改善箇所説明図

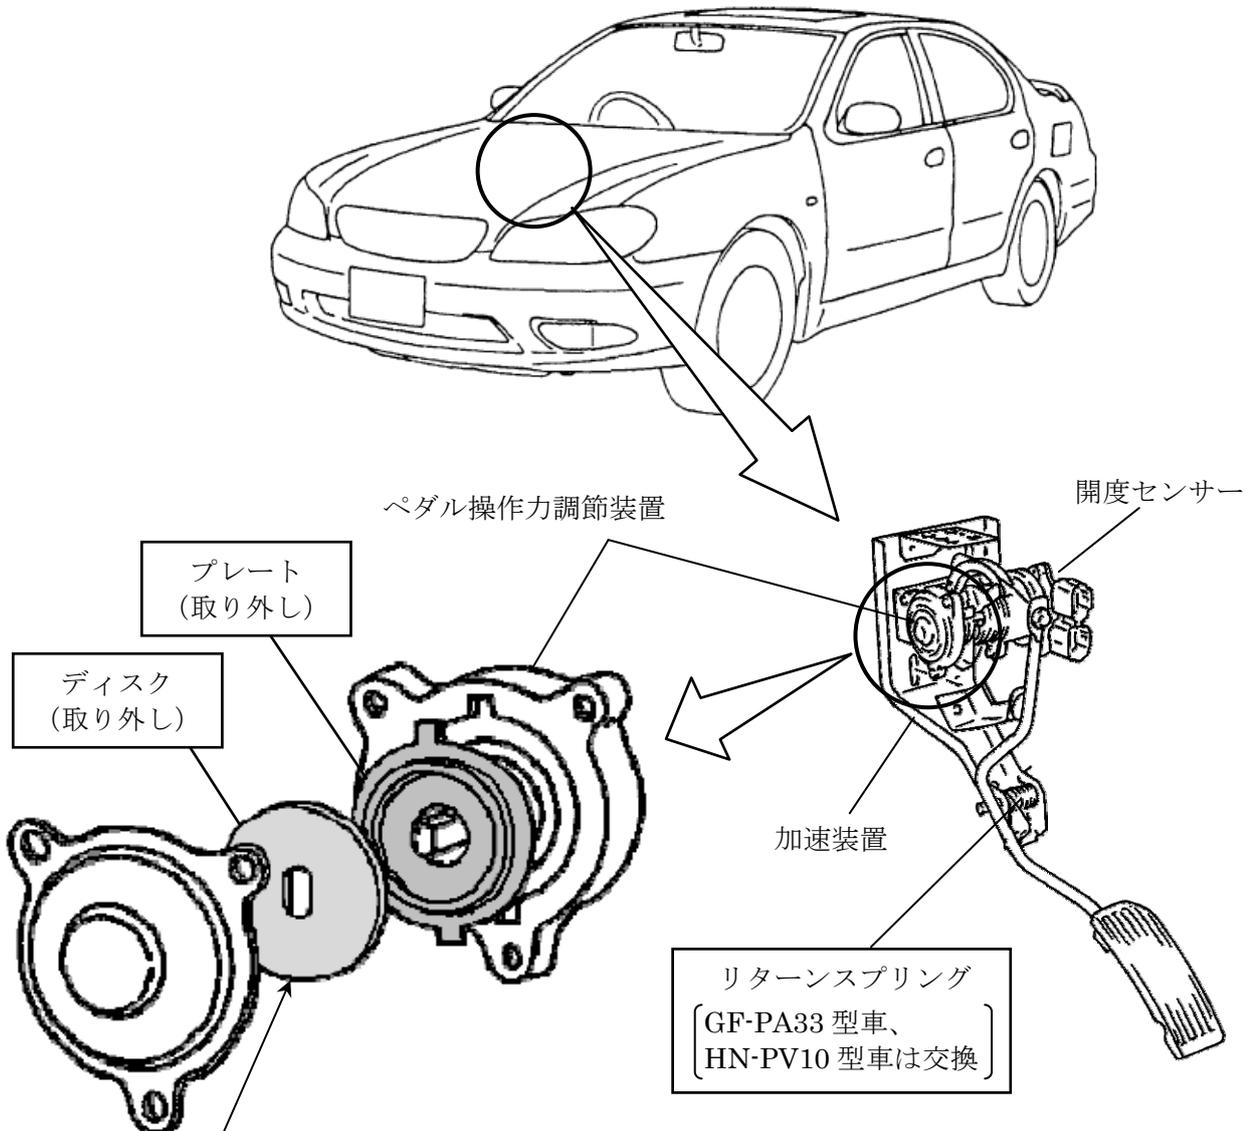
基準不適合発生箇所

加速装置において、アクセルペダル踏み込み時の操作力を調節する装置内のディスクに、成形加工時の加工油が付着したため、使用過程において、プレートとの摩擦力が徐々に増加する場合があります。そのため、そのままの状態で使用を続けると、開度センサーの戻りが遅くなり、最悪の場合、アクセルペダルをはなしても、エンジン回転数がアイドル回転まで下がらないおそれがある。なお、リコール対象車両には、ブレーキ優先制御システムが装備されており、ブレーキ操作を行うことにより、スロットルが自動的に低開度に抑制されるため、車両を停止させることができる。

改善の内容

全車両、当該ディスクとプレートを取り外すとともに、一部車種については、リターンズプリングを対策品に交換する。

識別：銀色のシールをモデルナンバープレートの右横に貼り付ける。
